Landesamt für Bergbau, Geologie und
Rohstoffe
Inselstraße 26
03046 Cottbus

STADT COTTBUS
CHÓŚEBUZ

**Antrag auf wasserrechtliche Planfeststellung des Vorhabens
„Gewässerausbau Cottbuser See, Teilvorhaben 2 – Herstellung des
Cottbuser Sees“**
Stellungnahme

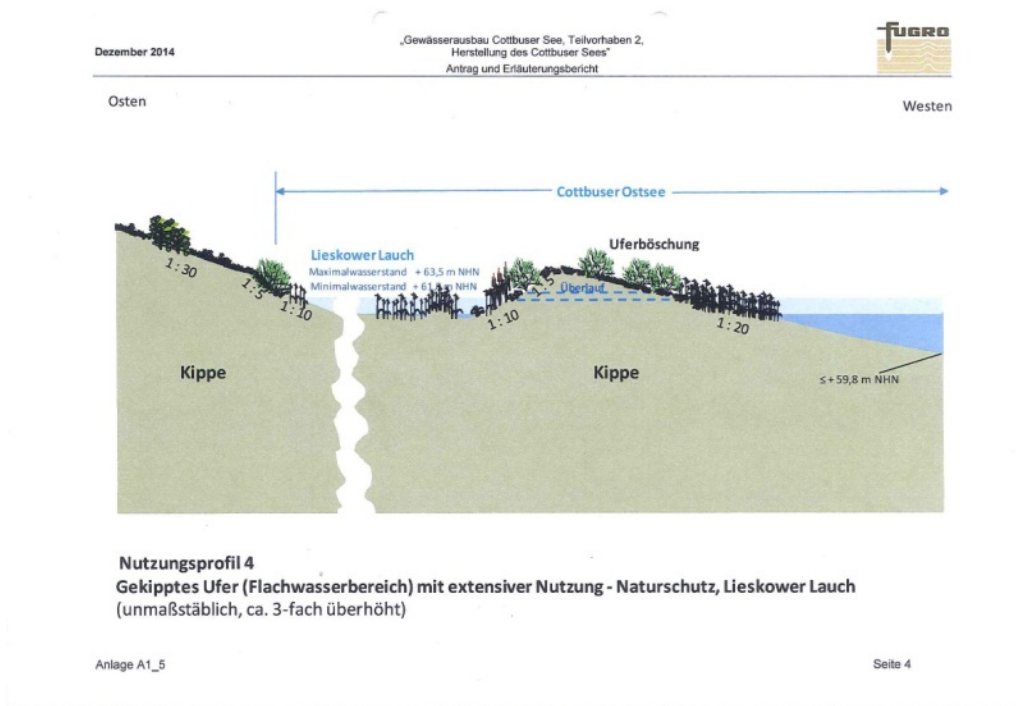
Standsicherheitsnachweise der Ufer werden im Antrag unter SN 10 „Nachweis der hydromechanischen Standsicherheit (hydromechanisch sicherer Uferverbau)“ aufgelistet (A1/Tabelle 16) und dabei auf das Wellengutachten der TU Dresden verwiesen (E6). Das Wellengutachten enthält Berechnun-

gen der Windwellen und des Windstaus, nicht jedoch der Umlagerungen und Abrasion der Strandoberfläche.

Es besteht die **Forderung (F35)** für die Badestrände zu prüfen, ob die Wellenbelastung nicht zu Umlagerungen und Abrasion von Ufersediment führt. **Ist dies der Fall, dann müssen Sicherungsmaßnahmen durchgeführt werden.** Für den Bereich um das Auslaufbauwerk sollte zusätzlich überprüft werden, ob die Gefahr einer Versandung durch Sedimenteintrag aus dem See besteht.
